OSiR. 2311-5/14

pn.: **Wykonanie ogrodzeń na obiektach OSiR w Inowrocławiu z podziałem na 5 części:**

1. Zamawiający wyjaśnia treść specyfikacji istotnych warunków zamówienia odpowiadając na pytania Wykonawców:

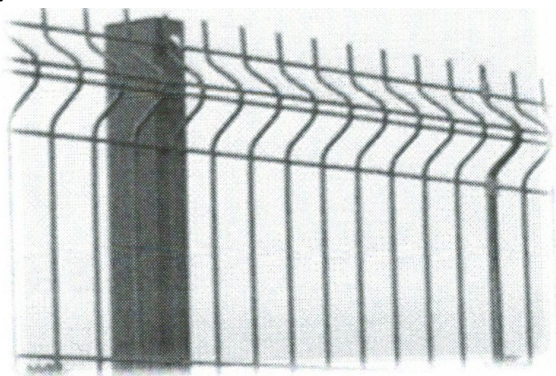
Pytanie: Czy Zamawiający wyraża zgodę na zastosowanie słupów o przekroju okrągłym fi 60,3 mm i zastosowanie rygli górnych, zgodnie z załącznikiem (rys.1)? Do podanych przez Zamawiającego słupów 60x100 mm nie produkuje się systemowych akcesoriów montażowych.

Odpowiedź: Zamawiający nie wyraża zgody na zastosowanie innych słupów niż określone w przedmiocie zamówienia i zastosowanie innego rozwiązania.

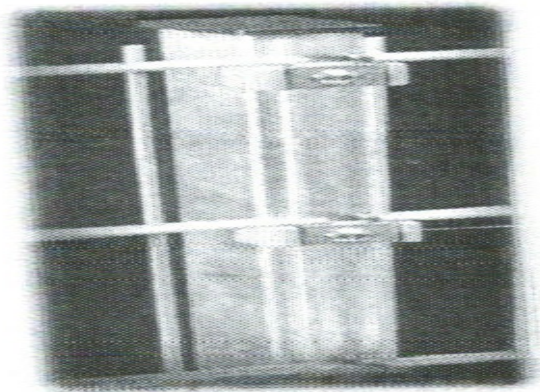
Pytanie: Czy można zaproponować/zastosować wykonanie ogrodzenia w systemie panelowym o wys. 4,0 m?

Odpowiedź: Zamawiający nie wyraża zgody na zastosowanie ogrodzenia panelowego o wysokości 4,0 m.

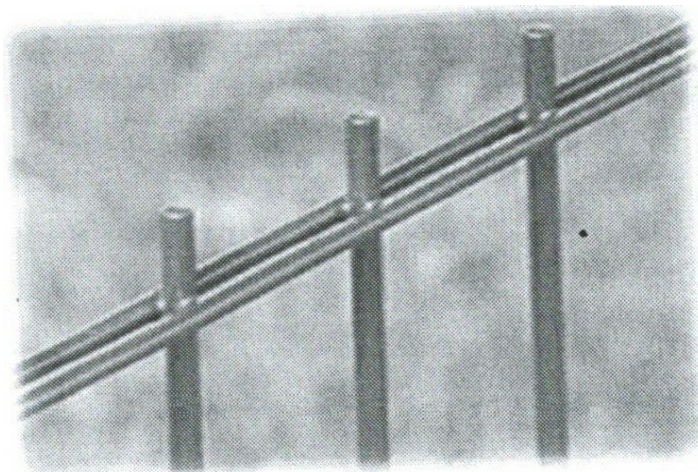
Pytanie: Jaka siatka ma być zastosowana przy ogrodzeniu kortów, nie ma siatki z drutu fi 5 mm i nie ma siatki ocynkowanej i malowanej proszkowo jest dostępna powlekana, tak więc o jaką siatkę chodziło?

Odpowiedź: Ogrodzenie zewnętrzne winno zostać wykonane z siatki ogrodzeniowej o wymiarze oczek 4x4 i dopuszcza się siatkę wykonaną z drutu 4 mm. Siatka powinna być ocynkowana i malowana proszkowo w kolorze zielonym. Zamawiający nie wyraża zgody na inne rozwiązania.
